INA INFORMAZIONE TECNICA

L'alloggiamento della pompa del liquido di raffreddamento è stato modificato

Produttori: Ford
 Modello: C-Max, Fiesta, Focus, Mondeo, S-Max, Transit
 Motore: 1.8 TDCI
 N. art.: 538 0256 10

Figura 1: Contenuto del pacchetto della pompa del liquido di raffreddamento

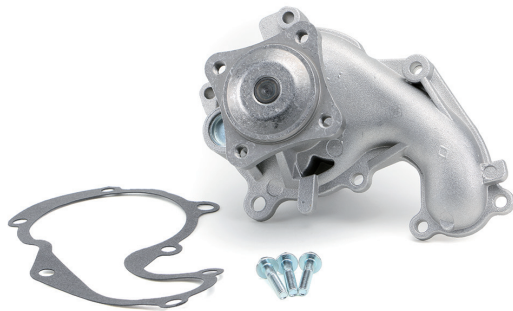
Utilizzare le viti in dotazione

Figura 2: Punti di fissaggio modificati della pompa del liquido di raffreddamento

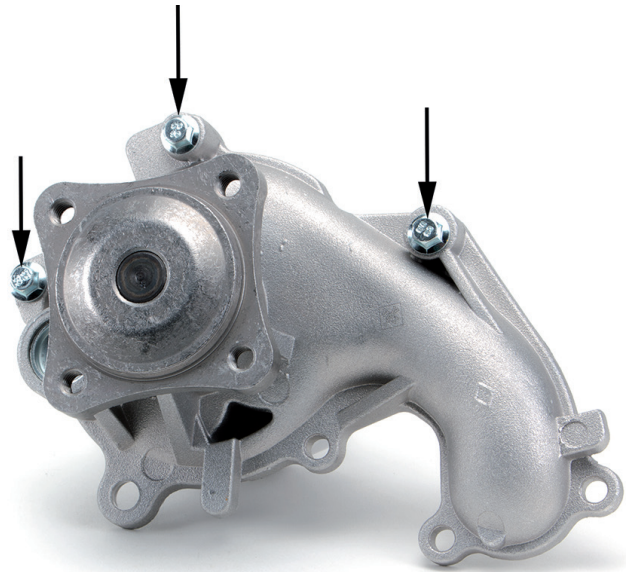
L'alloggiamento della pompa del liquido di raffreddamento 538 0256 10 è stato modificato.

Nei tre punti di fissaggio indicati, (figura 2) utilizzare solo le viti in dotazione (M6x37).

A causa della maggiore resistenza del materiale, sui tre punti di fissaggio vengono utilizzate viti più lunghe.
